Mission régionale d'autorité environnementale

**Avis sur le projet de Parc Éolien de la Sainte-Croix
à Coole (51) et Soudé (51)
porté par la société SARL « PARC ÉOLIEN de la Sainte-Croix »**

n°MRAe 2022APGE27

Nom du pétitionnaire	SARL Parc Éolien de la Sainte-Croix
Communes	Coole, Soudé
Département	Marne (51)
Objet de la demande	Construction et exploitation d'un parc éolien de 11 éoliennes
Date de saisine de l'Autorité environnementale	29/12/21

Figure 1: Localisation du projet vis-à-vis des communes d'implantation

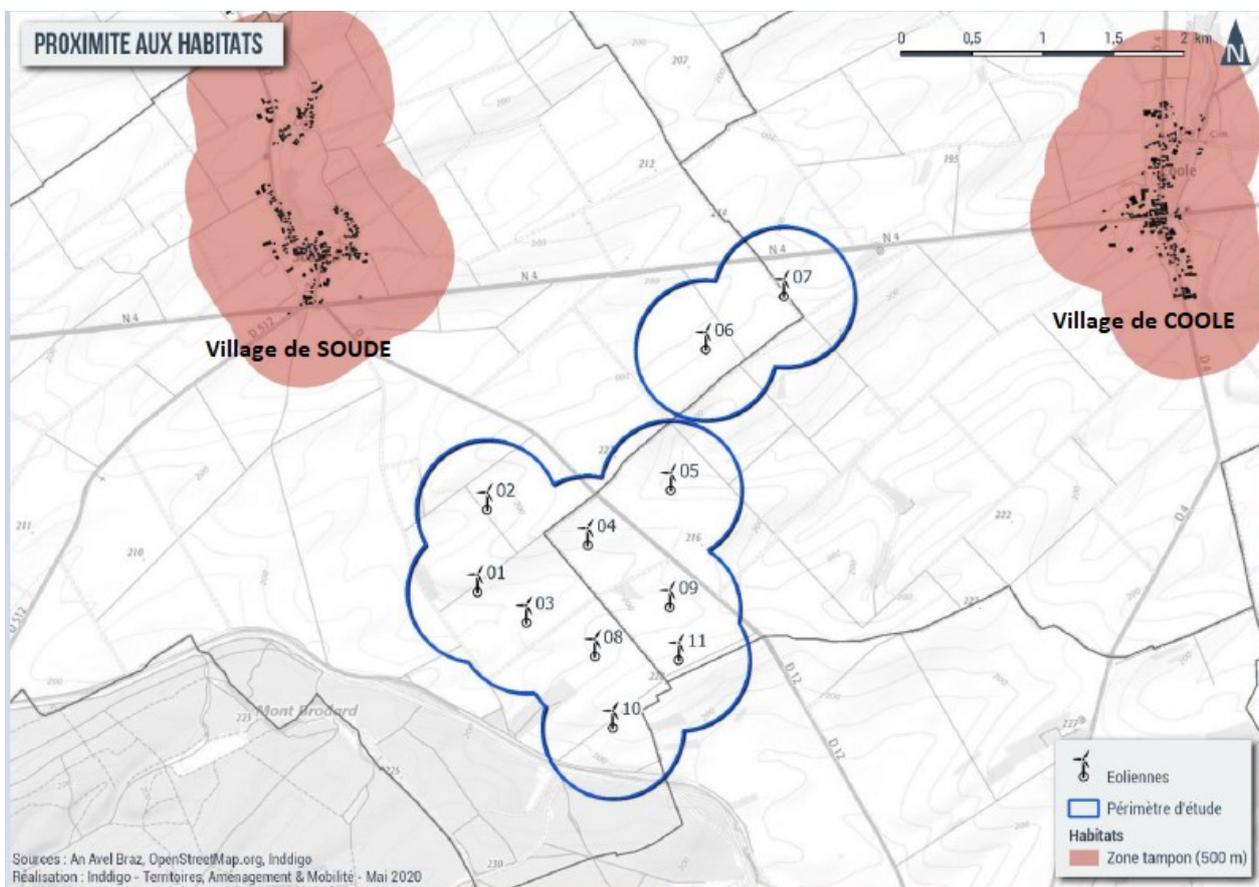
L'Ae regrette toutefois le positionnement des éoliennes C7 et dans une moindre mesure C6, (cf figure 1 page 4) car elles sont très proches de la route nationale 4 et ferment l'horizon dans l'axe de la route.

Figure 2: Le projet "Parc Éolien de Sainte-Croix" parmi les projets et parcs voisins proches - mai 2020

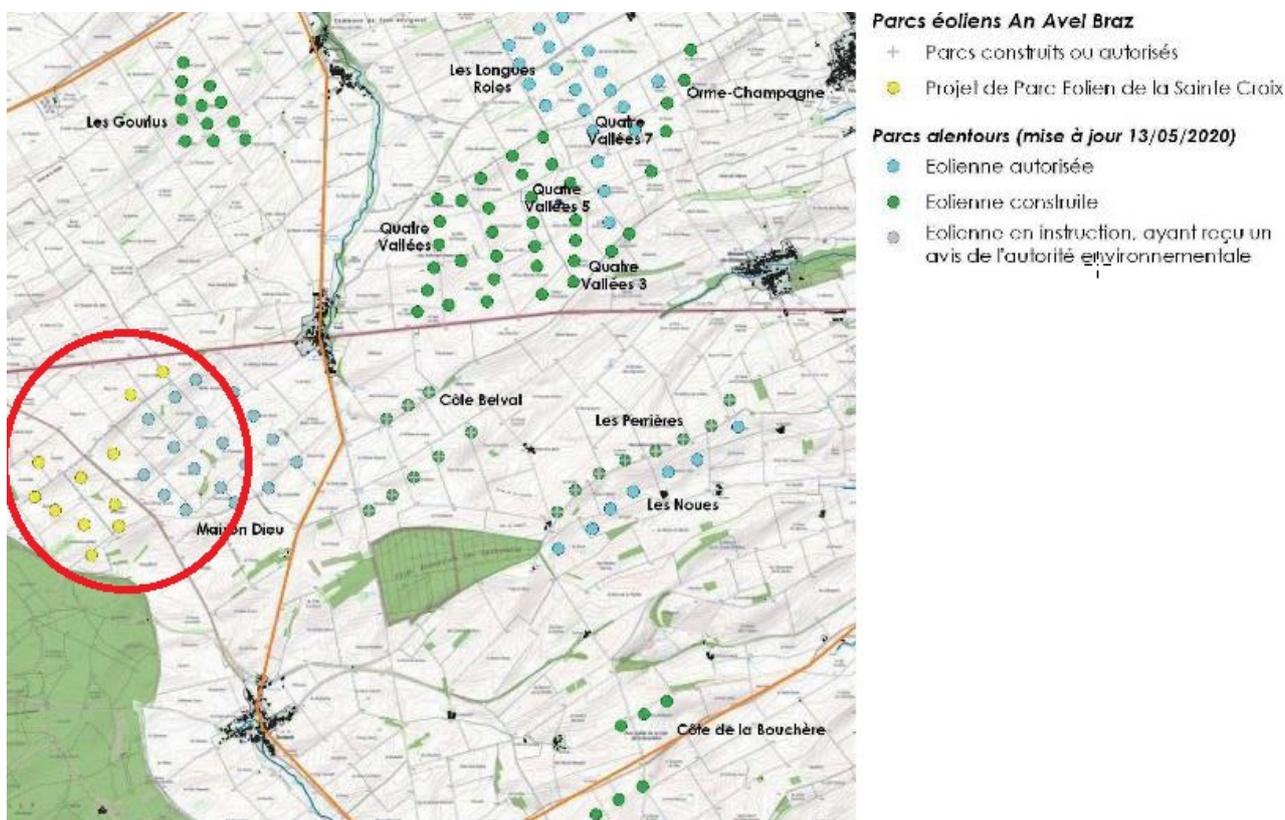
L'Ae constate que les hauteurs sommitales des éoliennes du projet de la Sainte-Croix sont très proches de celles du parc voisin de Maison Dieu, induisant un ensemble homogène de machines de même altitude sommitale.

Figure 3: Représentation des aires d'étude du projet

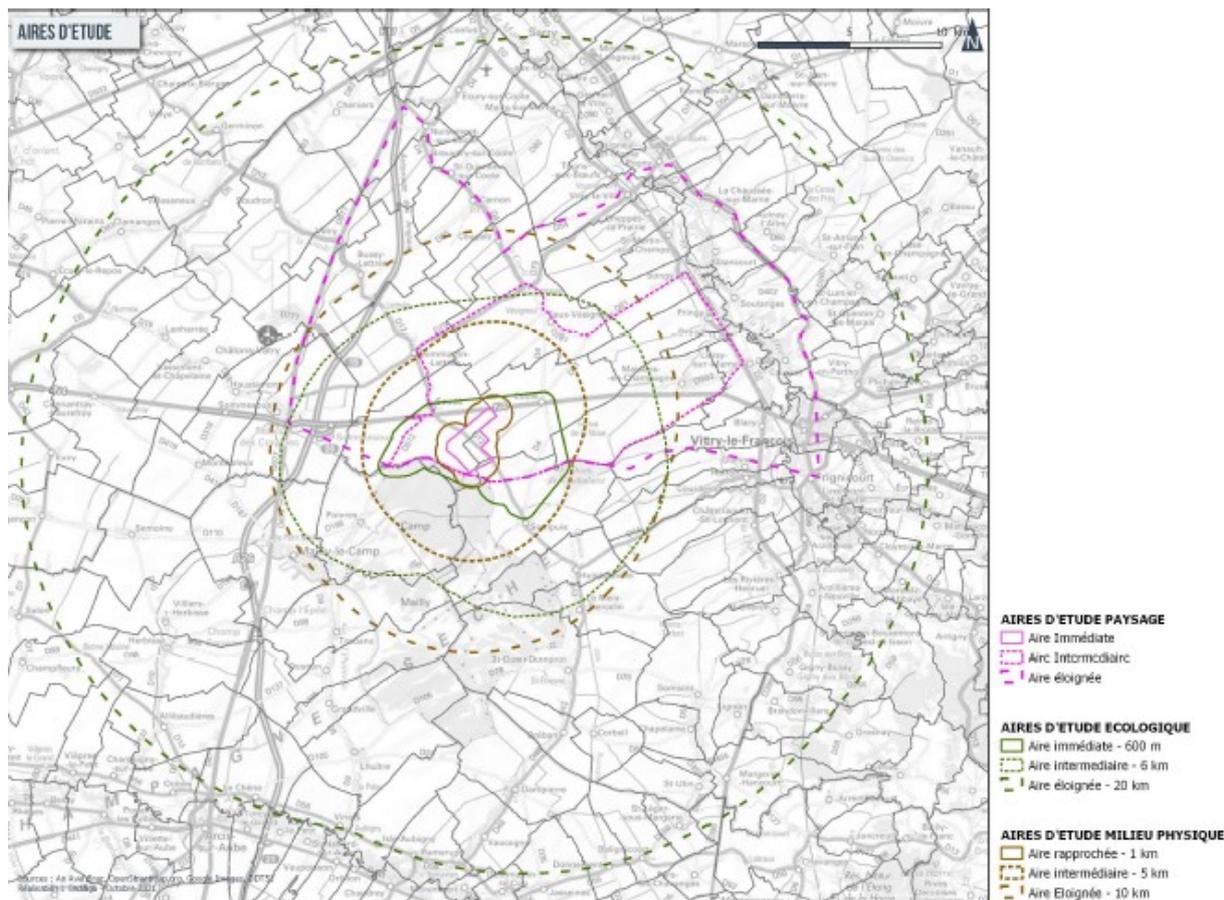
Les délimitations des aires d'études sont correctement justifiées et argumentées. Elles varient selon la thématique, entre le milieu paysager, le milieu écologique, et le milieu physique.

Figure 5: Carte localisant le projet vis-à-vis du couloir migratoire

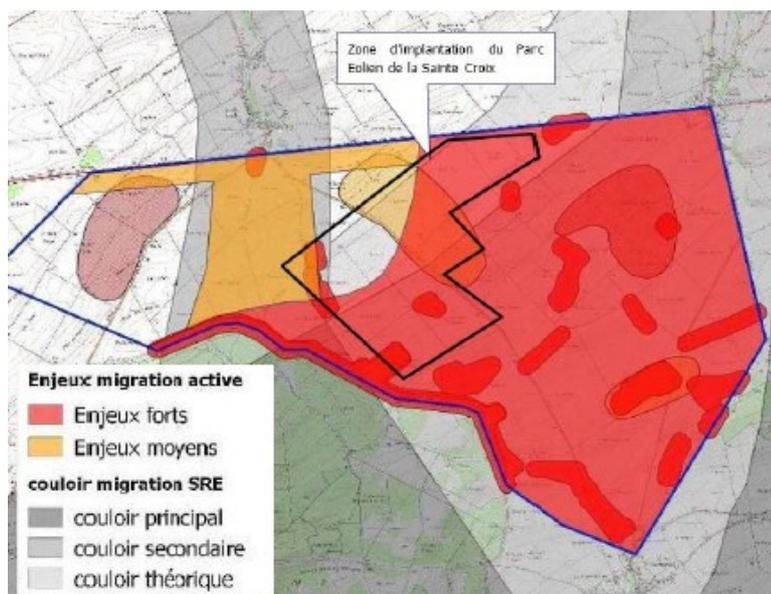
L'étude de la Ligue de protection des oiseaux (LPO) de 2016 met en évidence l'impact du projet de Maison Dieu sur le couloir de migration de l'avifaune. *A contrario*, l'étude du bureau d'étude Airèle n'identifie pas le même couloir de migration que la LPO, induisant ainsi une migration diffuse qui diffère dans le temps. L'Ae conclut donc que même si le couloir de migration ne peut pas être déterminé avec précision, les études s'accordent à considérer qu'il existe un front de migration large, induisant un enjeu fort pour la migration sur toute la zone. Le projet de parc éolien de Sainte-Croix vient augmenter l'emprise des éoliennes sur ce front de migration large, déjà impacté par celui de Maison Dieu.

Même en admettant que les couloirs de migration mis en évidence par l'étude de la LPO ne seraient que théoriques, la zone d'implantation du projet (ZIP) vient se positionner sur l'un des 3 couloirs de passage libre représentés. L'Ae relève donc un réel problème de cohérence entre le projet de parc éolien de Maison Dieu et le projet de parc de Sainte-Croix, venant s'implanter dans la zone évitée par le projet de Maison Dieu.

Le dossier ne comporte pas de demande de dérogation relative aux espèces protégées, contrairement au parc voisin de Maison Dieu, et bien que celle-ci ait été initialement envisagée par le pétitionnaire. Cette différence d'analyse interroge, d'autant plus que le projet réduit un couloir de passage pour les migrations volontairement laissé libre par le parc de Maison Dieu, il y a donc un impact cumulé des 2 parcs qui perturbe les migrations.

L'Ae recommande donc au pétitionnaire de justifier plus précisément les impacts cumulés avec le parc éolien voisin de Maison Dieu, et de proposer des mesures complémentaires permettant de réduire les impacts.

Au vu des espèces présentes dans la zone, l'Ae recommande au pétitionnaire de proposer de réelles mesures permettant de réduire le risque de collision du parc avec les oiseaux.

L'Ae considère qu'une dérogation au titre des espèces protégées est nécessaire et recommande au pétitionnaire de solliciter une dérogation au titre des espèces protégées auprès des services compétents.

Figure 6: Situation du projet vis-à-vis des enjeux chiroptériques

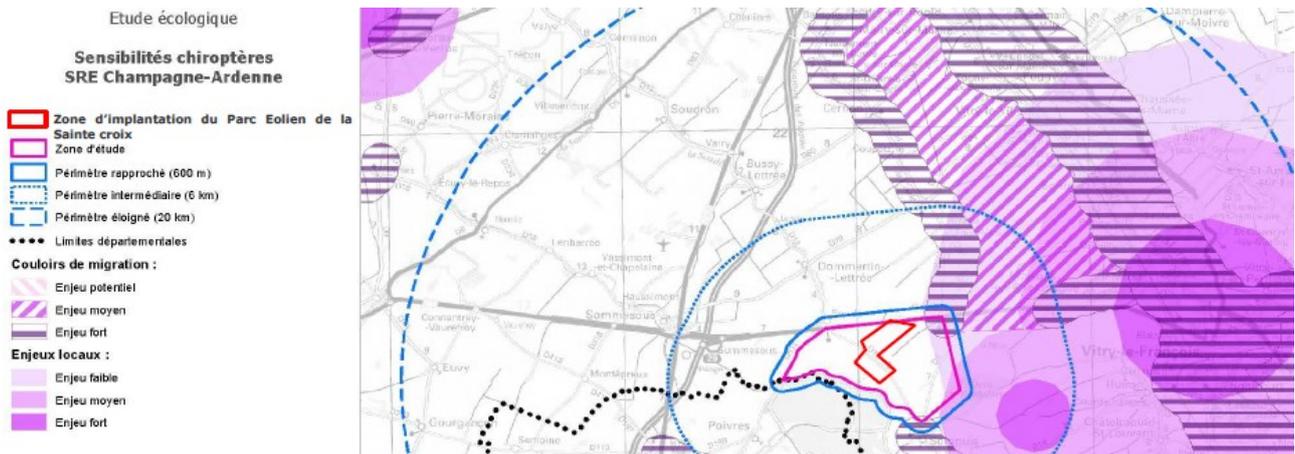
L'Ae relève positivement que le pétitionnaire propose un plan de bridage sur chacune de ses machines pour réduire le risque de destruction d'individus.

Les gardes au sol sont situées entre 24 et 30 m selon le modèle choisi.

Une garde au sol inférieure à 30 m augmentant le risque de collision pour les chauves-souris, ***l'Ae recommande au pétitionnaire de justifier l'implantation d'éoliennes avec une garde au sol inférieure à 30 mètres.***
